(仮称) 能代港洋上風力発電事業  
環境影響評価準備書  
補足説明資料

平成30年8月

秋田洋上風力発電株式会社

## 風力部会 補足説明資料 目次

NTB-3 の断面図

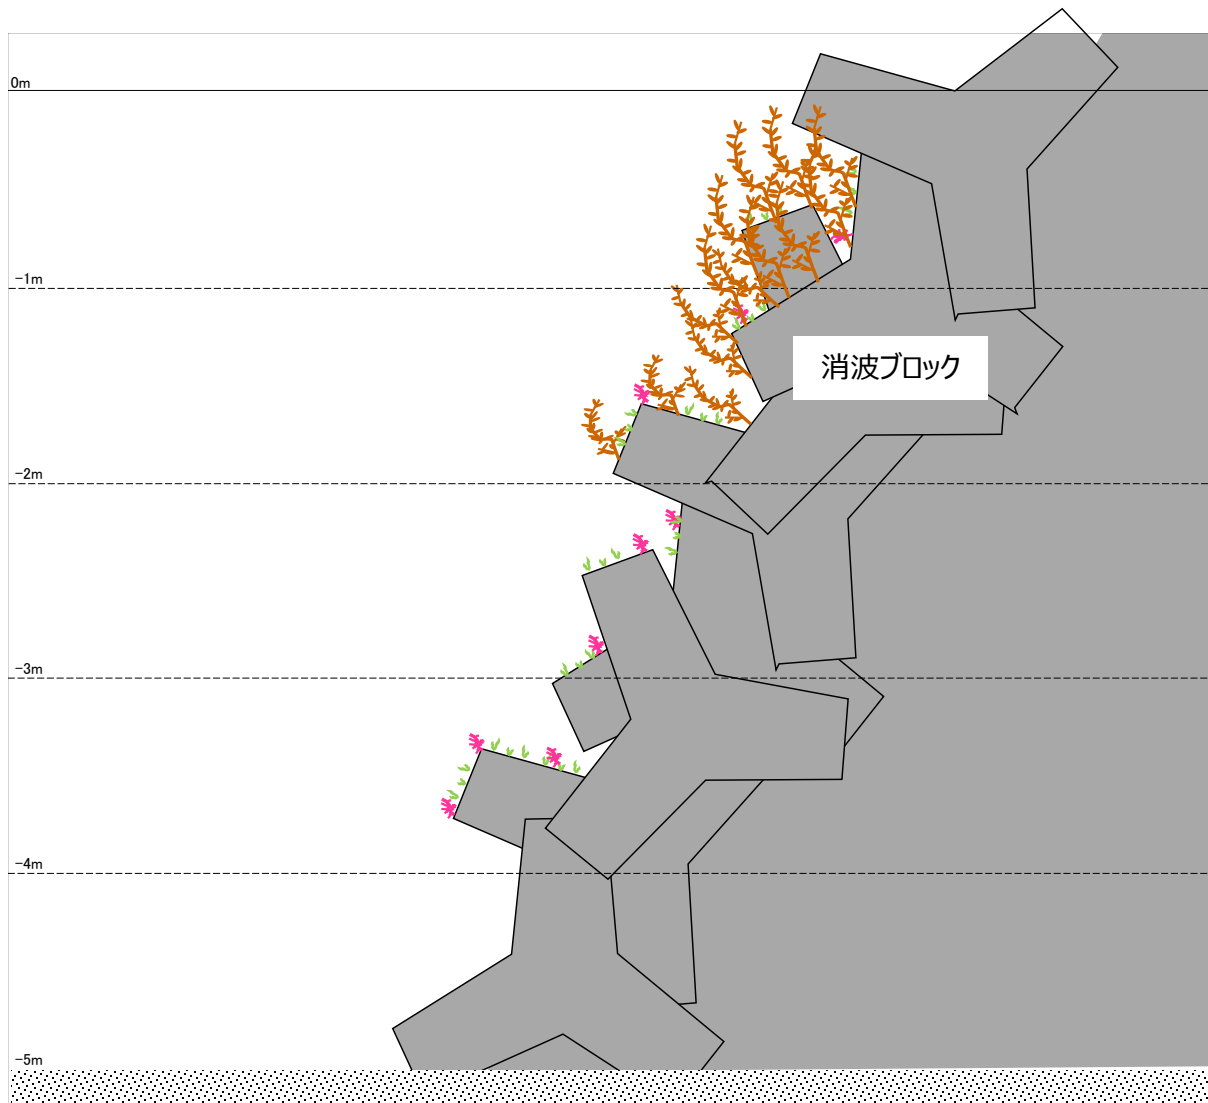
植生調査票、組成表を示してください。代表的な（自然度の高い）植生については、植生断面図（高さの目盛り付き）を示してください。

直接的影響が考えられる海底面の定点ライン調査地点（準備書 p. 571、第 10. 1. 5. 1-1 図）については、3 測線とも、海藻草類およびその生育の場となる藻場は確認されませんでした。直接的影響はなく、秋田県の水産有用種であるハタハタが産卵場利用するガラモ場（ホンダワラ類が繁茂する藻場）の確認を行った防波堤調査地点（準備書 p. 598、第 10. 1. 5. 1-1 図）については、調査地点毎の調査票およびガラモ場が確認された地点の断面図を以下に示します。
